南海佛学院二期项目 设计调整

2025年06月

建设单位：南海佛学院建设指挥部

设计单位：中元国际（海南）工程设计研究院有限公司

H2云水堂屋顶层平面图

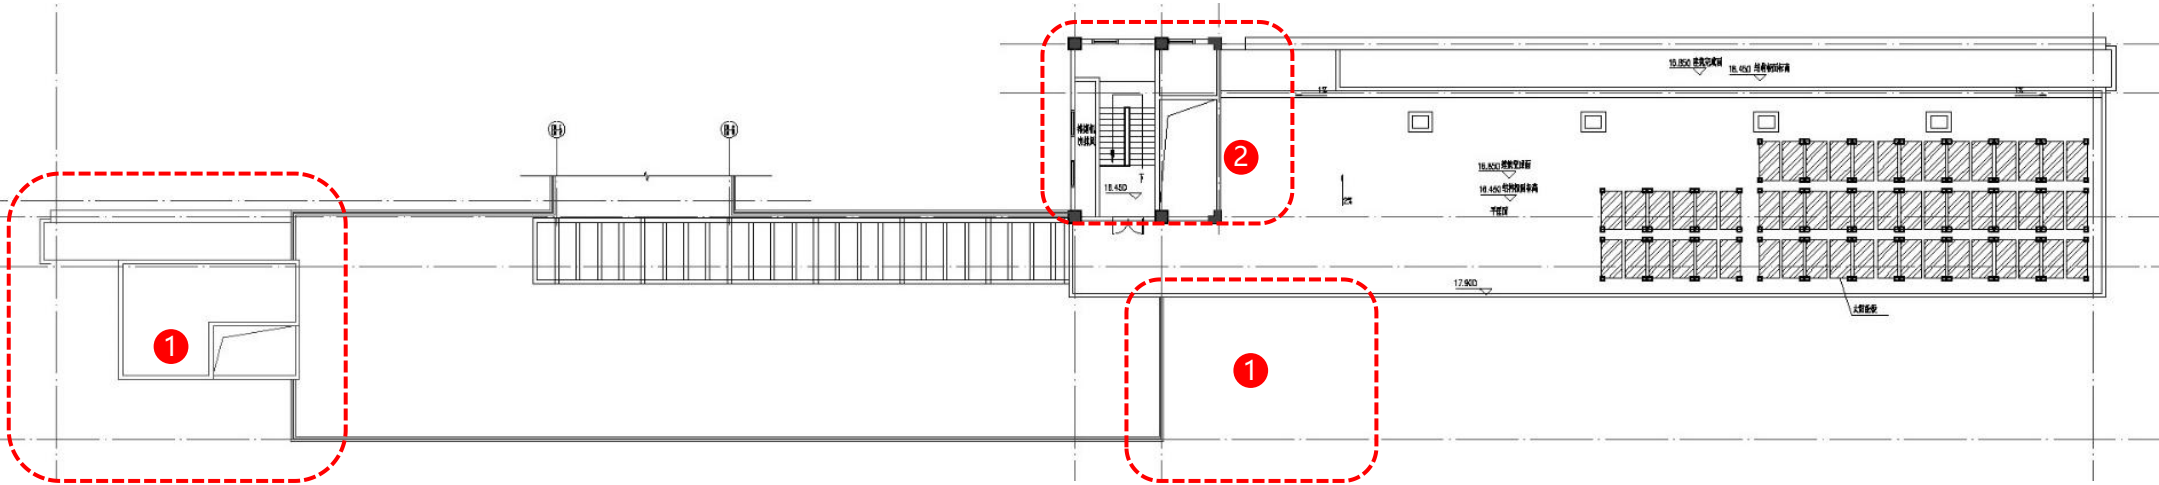
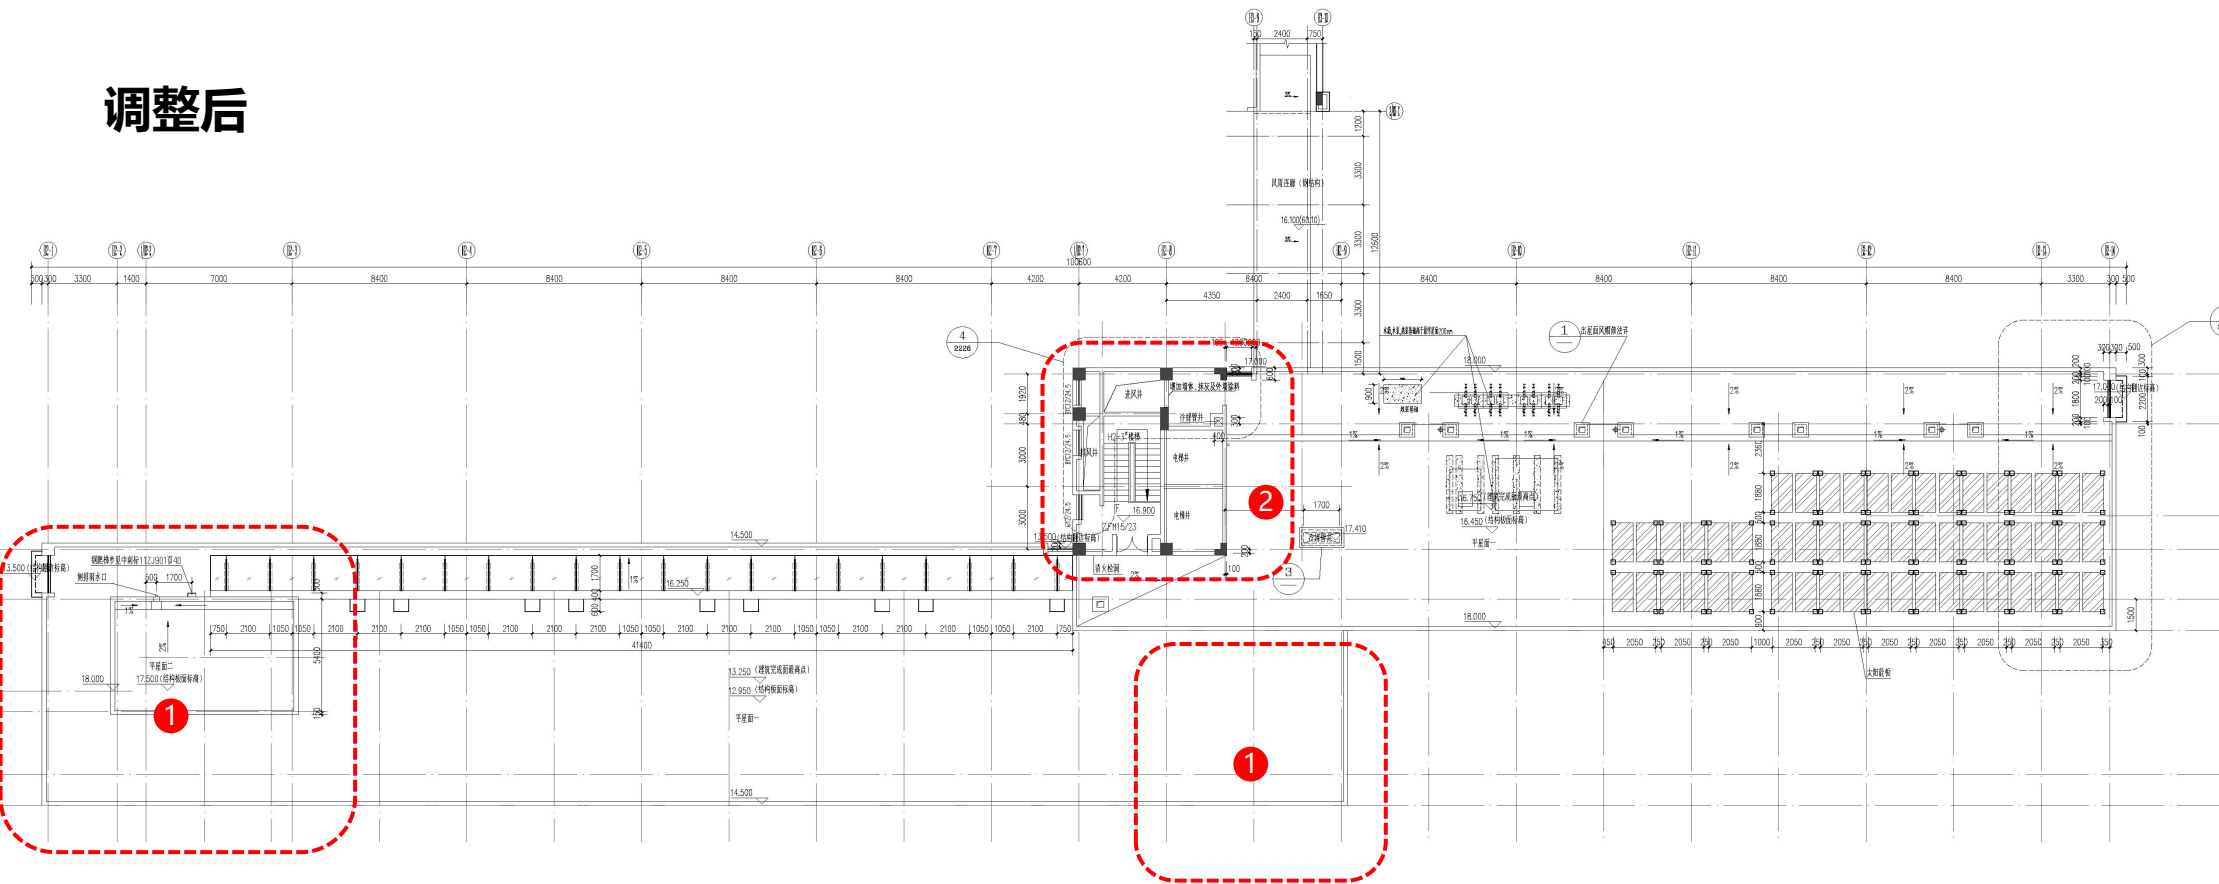
- 1. 调整屋面轮廓。
- 2. 调整出屋面楼电梯。

本层建筑面积由30.01m²调整为66.36 m²。
本层计容面积由30.01m²调整为66.36 m²。
本层不计容面积未变化。

H2云水堂H2-1~H2-15轴立面图

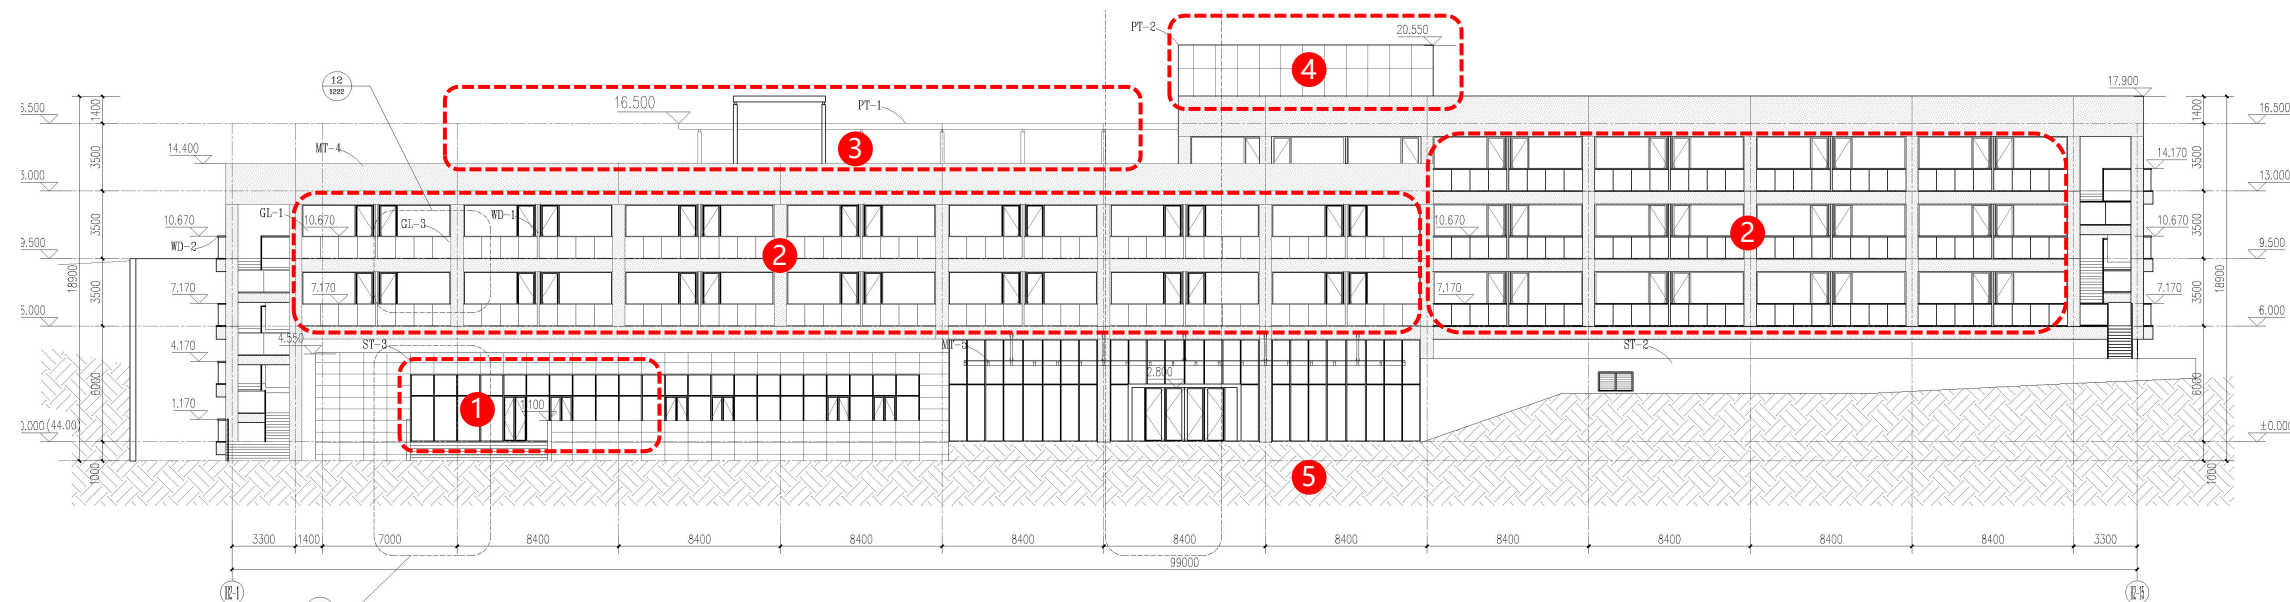
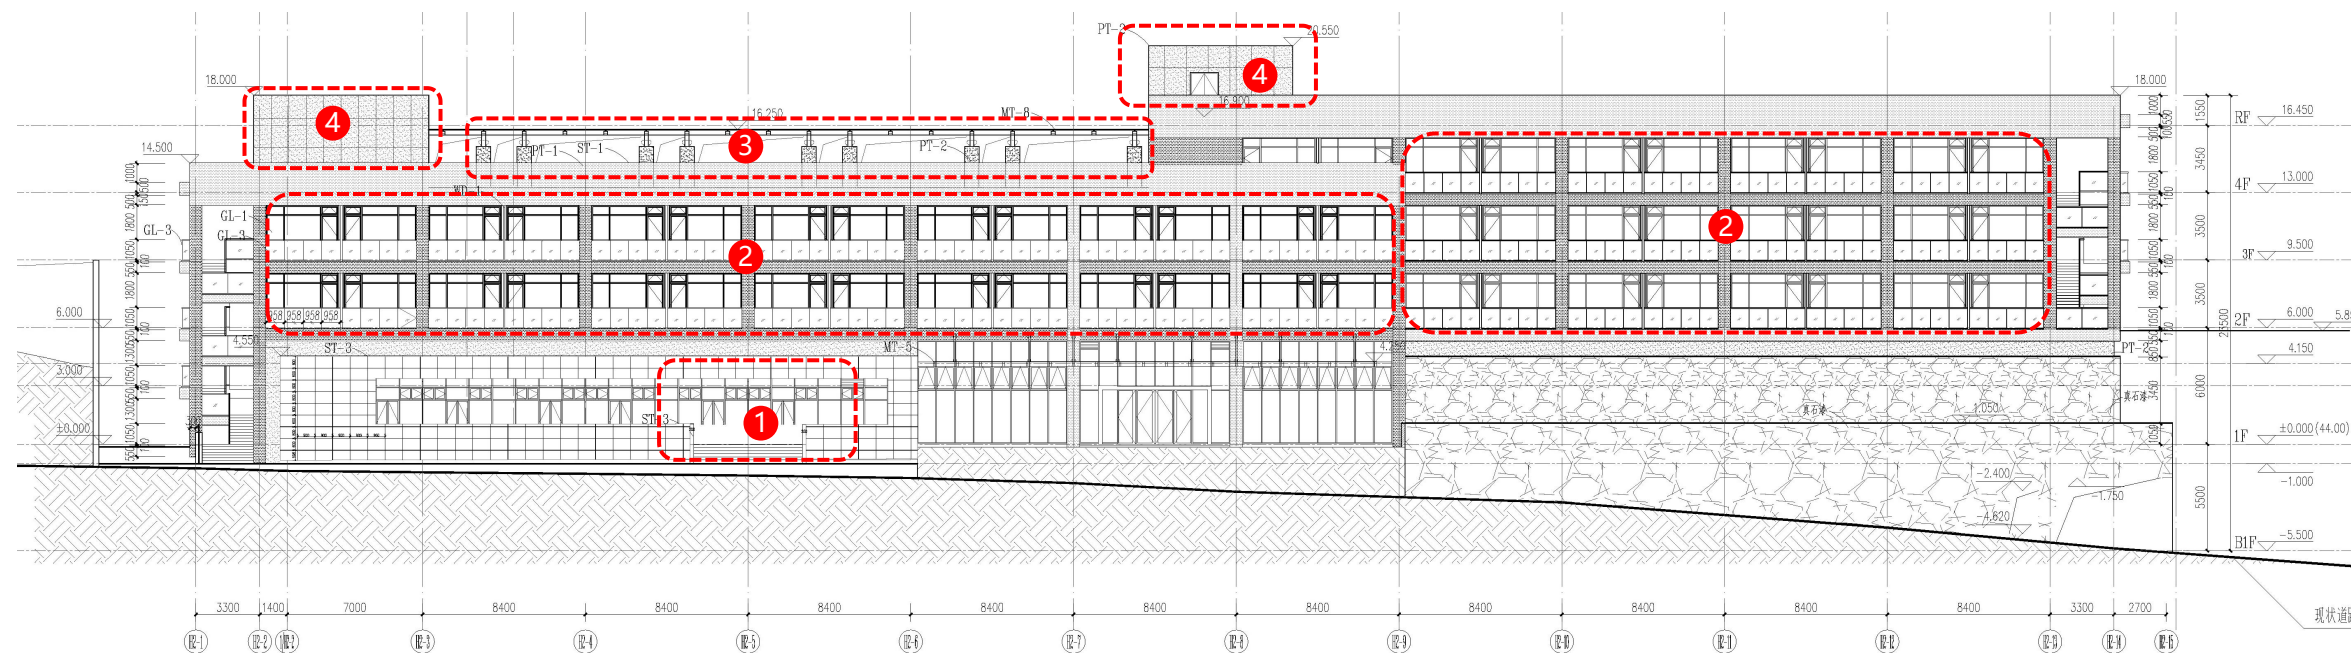
1. 调整门厅位置。
2. 调整门窗开启形式。
3. 调整屋顶屋架结构形式。
4. 根据楼梯电梯布局调整立面。

H2云水堂H2-15~H2-1轴立面图

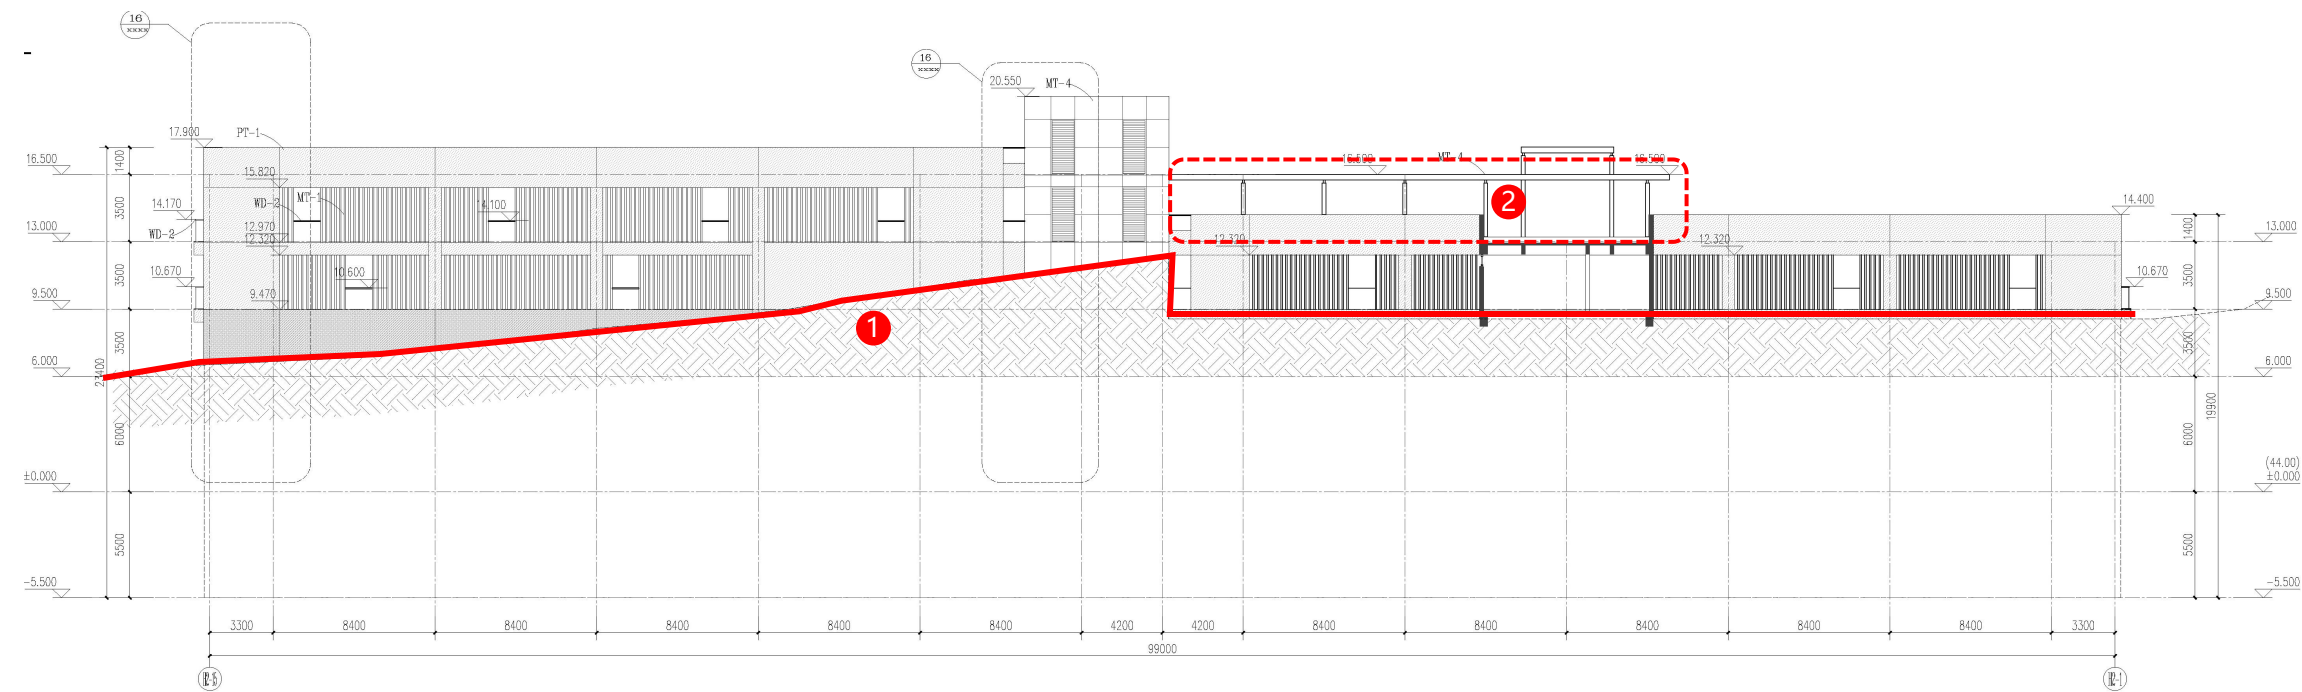
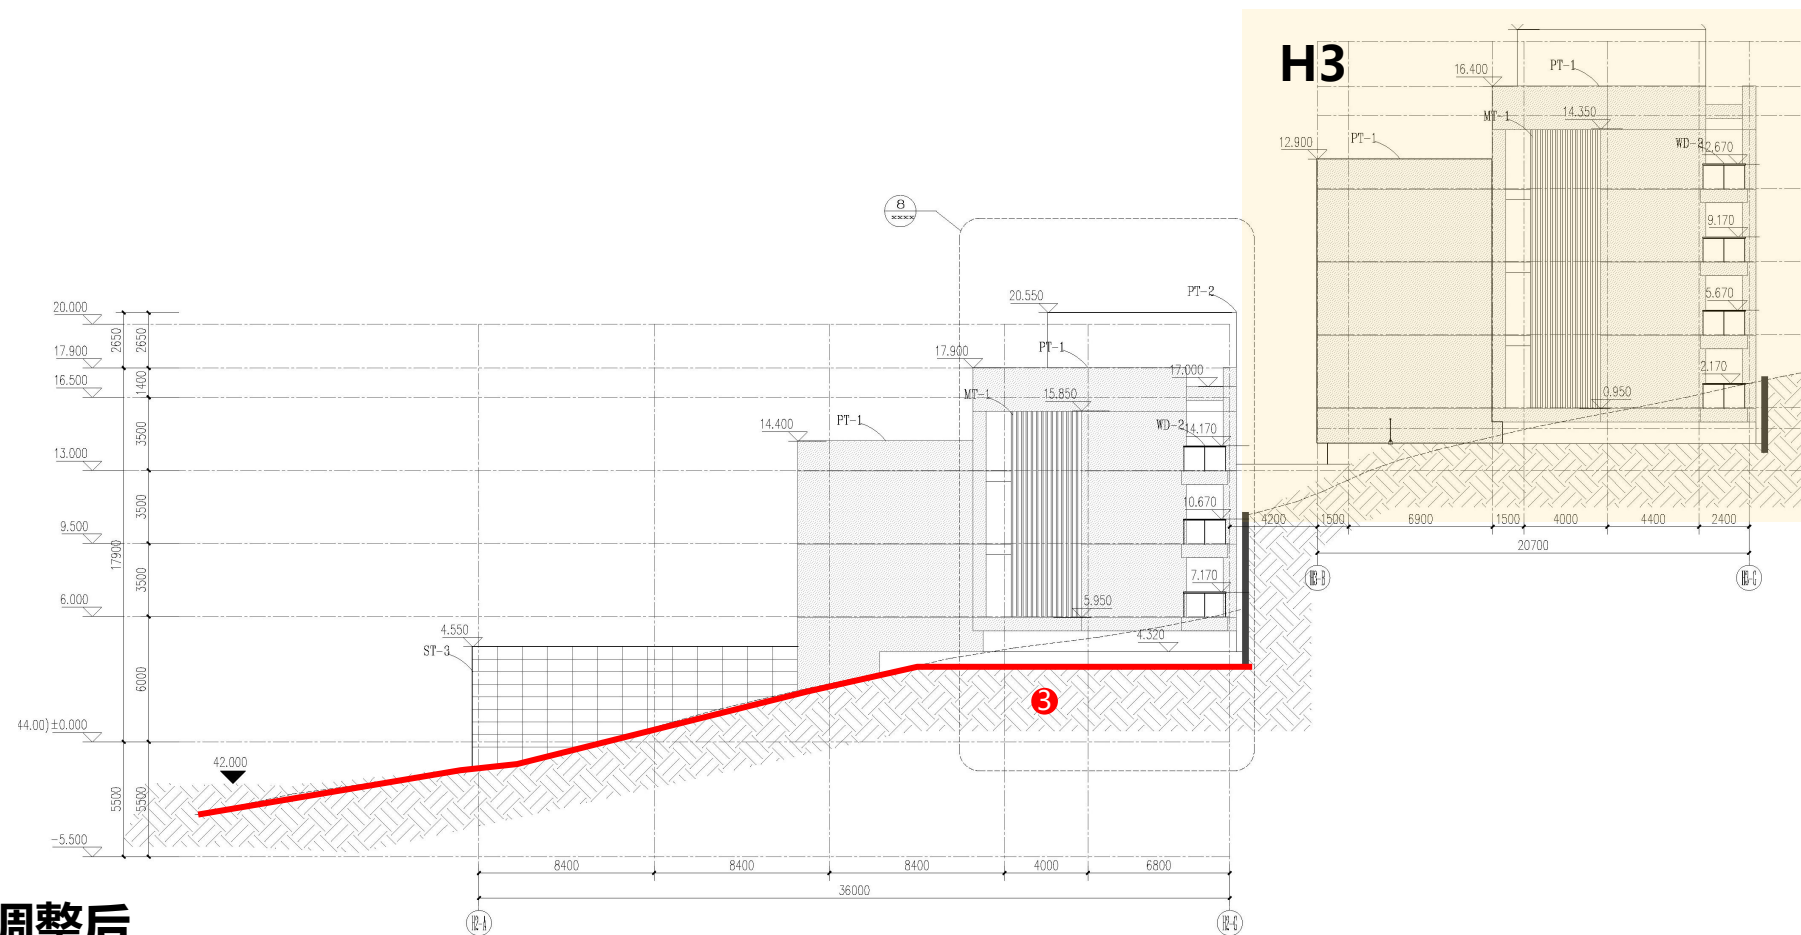
1. 根据现场施工，调整挡土墙轮廓。
2. 调整屋顶屋架结构形式。
